## 改善箇所説明図

### 不具合の概要

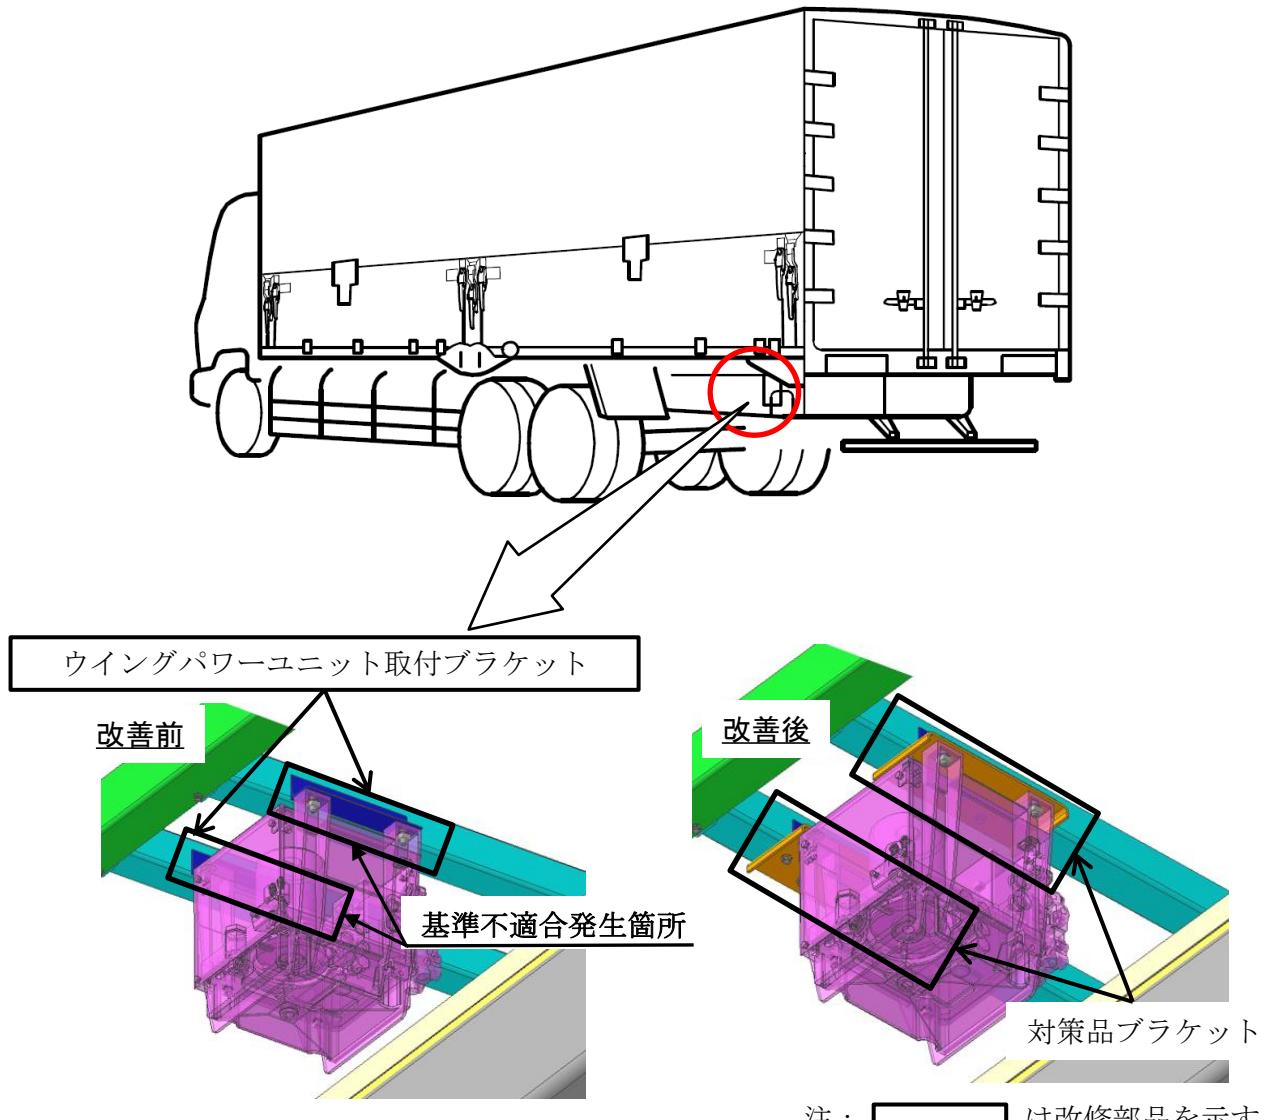
ウイングパワーユニット取付ブラケットにおいて、溶接管理が不適切なため、強度が不足しているものがある。そのため、そのままの状態で使用を続けると、走行振動等で溶接部に亀裂が発生し、亀裂が進展して破断、最悪の場合、ウイングパワーユニットが脱落し、他の交通を妨げるおそれがある。

全車両、対策品ブラケットを追加し取付ける。
